仕様変更

C技-2021-06

小扉（屋内用）BP11-921, BP11-1821 ガスケットの仕様変更

BP11-921

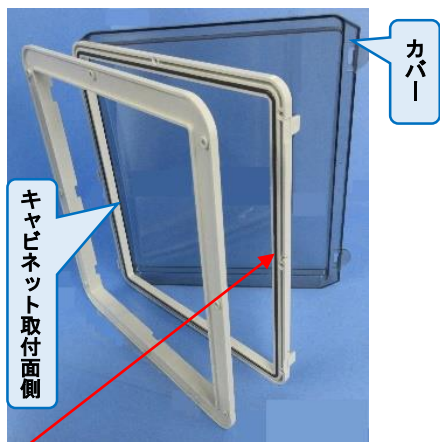
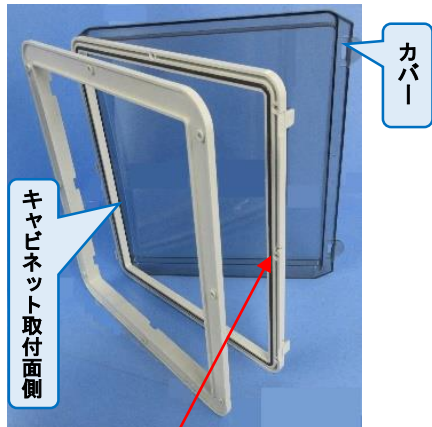
●キャビネット取付面側のガスケットの材質変更

■カバー側のガスケットについては材質：EPDMの変更はありません。

変更前	変更後
品名記号	BP11-921 BP11-1821	BP11-921A BP11-1821A
仕様	 <p>キャビネット取付面側 ガスケット 材質：EPDM(エチレンプロピレンジエンゴム)</p>	 <p>キャビネット取付面側 ガスケット 材質：PUR(ポリウレタン)</p>
